监理工程师通知单

工程名称：天津市滨海新区杨家泊镇通威渔光一体现代（海水）渔业园（光伏部分）项目

编号：TJYJP-CZZH-TZD-030

内容：关于立柱焊接质量问题事宜

问题图片

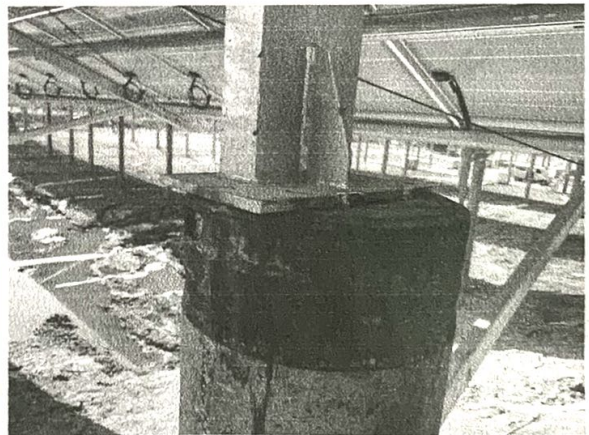
1、37#、38#、39#区部分立柱焊接未满焊、漏焊、焊缝不饱满，个别焊接面未焊接，焊接质量差，不符合设计及规范要求。

焊接面未焊接

焊接面未满焊

以上问题要求严格按照设计及相关规范要求整改落实完成，于 2020 年 05 月 01 日前回复本项目建设单位及监理部。
